Société DPPV à PORTES-LES-VALENCE

Rapport de l'inspection des installations classées

Objet : Établissement classé SEVESO seuil haut
Examen final d'une étude de dangers

Carte de zonage brut du PPRT approuvé en 2012

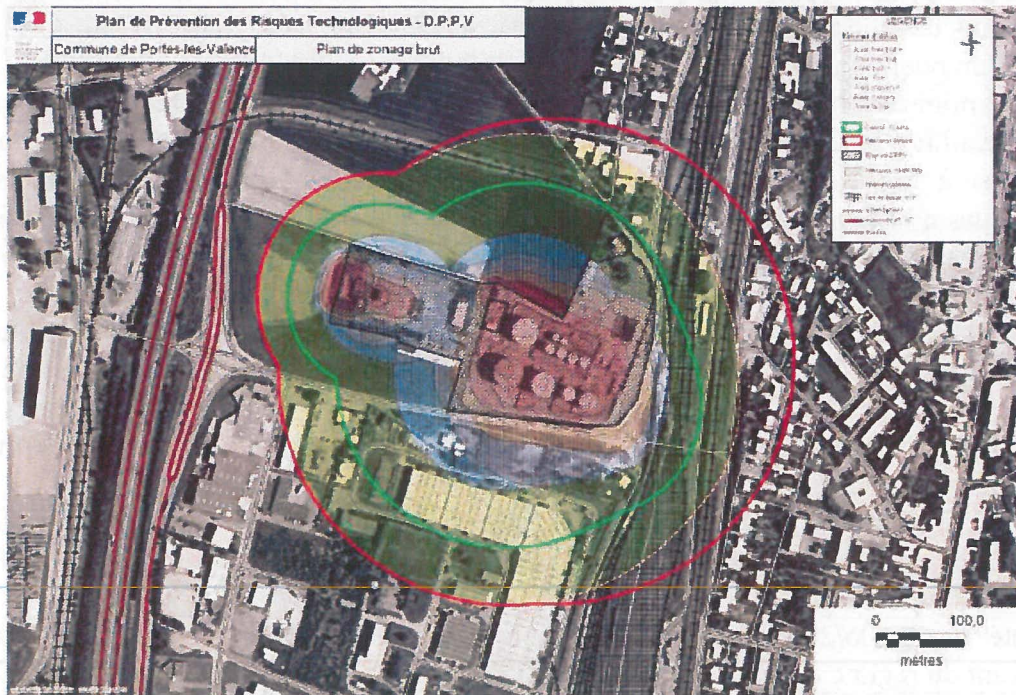
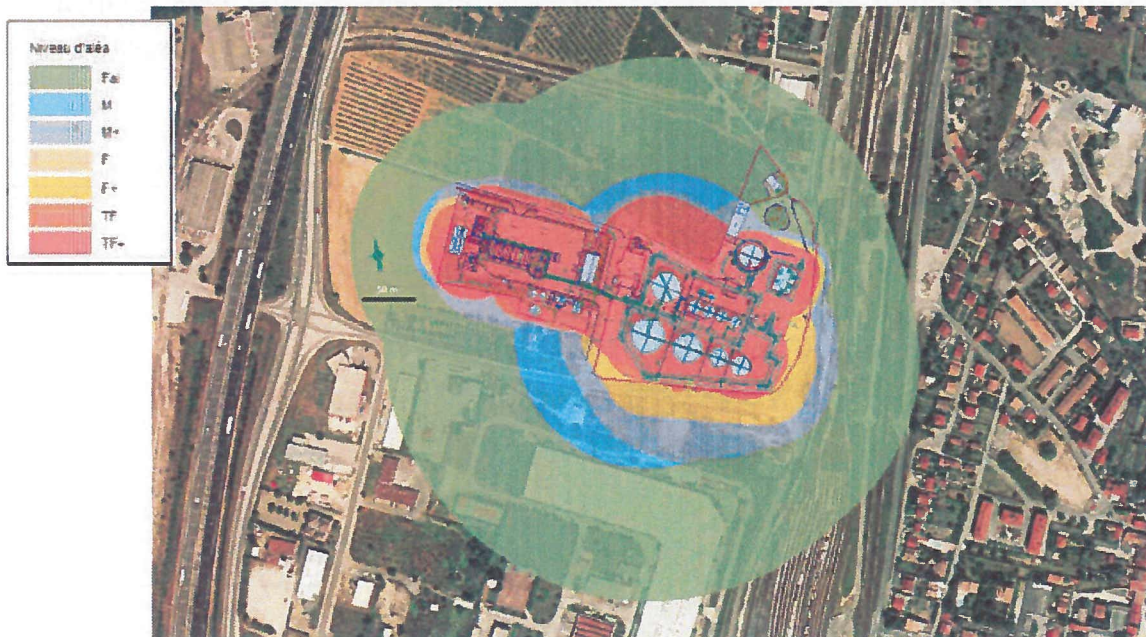
A34 - il convient que l'exploitant fournisse un plan lisible avec la superposition des cartographies réglementaires du PPRT de 2012 et de l'étude de dangers de 2014 afin qu'une comparaison des modifications puisse être faite. En cas d'élargissement de la zone d'interdiction stricte R (zone rouge), il conviendrait que des propositions de réduction de l'aléa soient fournies.

Des augmentations des zones concernées par des niveaux d'aléas très fort « plus » (TF+) à fort (F) sont constatées sur la carte d'aléas réalisée à l'aide de SIGALEA v.3 par l'exploitant par rapport à la carte d'aléas annexée au PPRT de 2013 (voir annexe III). Ces augmentations de zones touchent deux parcelles identifiées section AZ, parcelle n°2 et parcelle n°3.

L'exploitant précise que les enveloppes issues de l'EDD 2015 restent cohérentes avec le zonage réglementaire du PPRT. Un point spécifique est fait page 114. Une cartographie des aléas superposant la cartographie du PPRT de 2012 et celles des aléas version EDD 2015 est fournie en annexe de l'EDD. Ce complément est suffisant.

La société DPPV possède la maîtrise foncière de la parcelle n°3. De plus, le plan de zonage réglementaire annexé au PPRT en date du 12 juin 2013 indique que ces augmentations des zones concernées par des niveaux d'aléas très fort « plus » (TF+) à fort (F) sont couvertes par la zone d'interdiction stricte « R ».

Ainsi, les augmentations des zones concernées par des niveaux d'aléas très fort « plus » (TF+) à fort (F), qui sont liées à une différence de méthodologie de modélisation, ne présentent pas d'impact :
